# ÚZEMNÍ PLÁN MĚSTA BRNA

Textová část Odůvodnění

Kapitola 19 Vyhodnocení připomínek

Svazek Pb5 *(bez osobních údajů)*

Obr.: Na mapě je z odstupu patrné oddělení Bílé Hory a lokality V kopcích až po Akátky (vyznačená plocha z katastru je plochou t LV vlastnictví jednoho investora bytového komplexu)

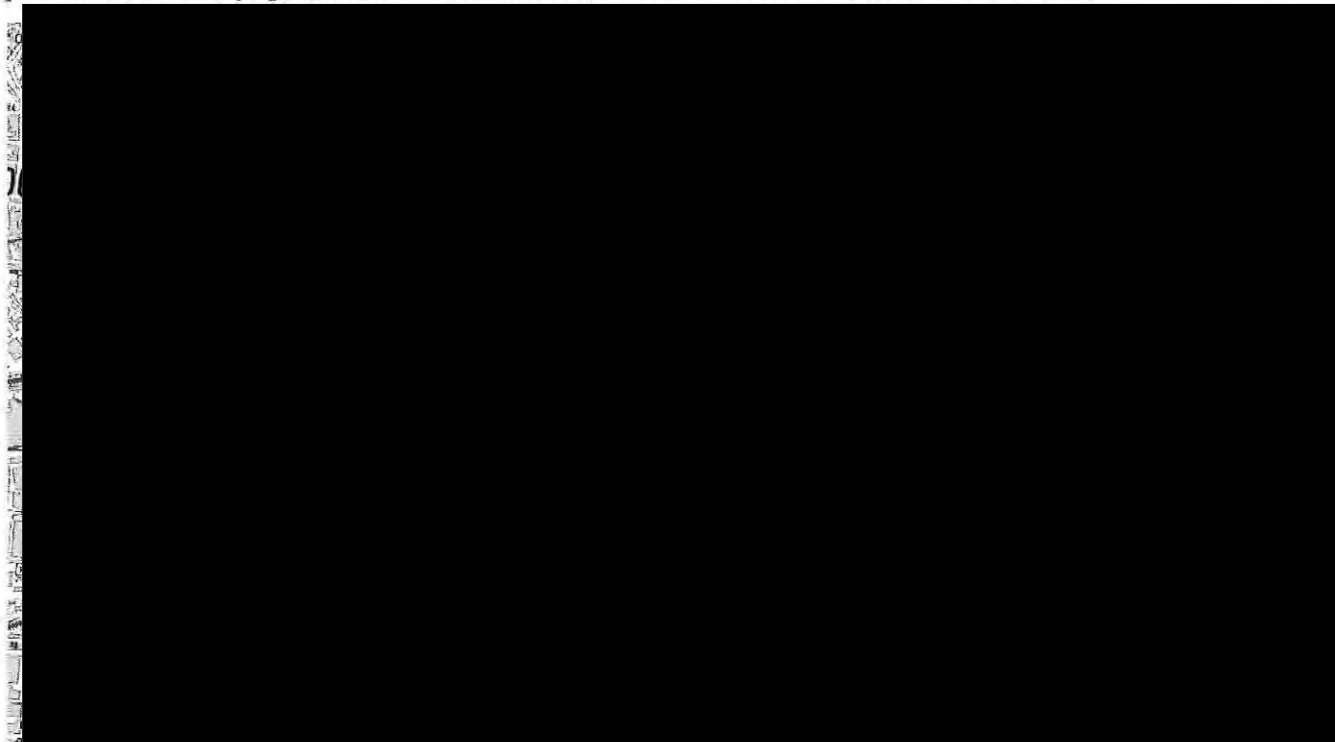
Zachovat racionalitu původního plánu v oddělení Vinohrad od staré zástavby pásem zeleně-zahrad. Navrhujeme zamyslet se hlouběji nad tímto územím a neztratit "zelený kus" v rámci města. Chápeme koncepci zahušťování zástavby, ale je nutné ponechat zelené plochy a především zastavovat brownfieldy, ne plochy zeleně, navíc - ojediněle spojité zeleně, z kterého vychází i ÚSES. Neměla by tato koncepce zůstat jen na papíře, jak se v případě "intenzivnější bytové zástavby" stane. A nejde jenom o viditelné regulativy "plánovací dokumentace" ale o kvalitu života původních obyvatel z pohledu jejich každodenního života ve městě. Je potřeba vidět 100 let dopředu a zeleň ve městě je z tohoto pohledu důležitá. Zahrádky a souvislý pás zeleně, pokud ho zastavíme, tam už nikdo nevrátí.
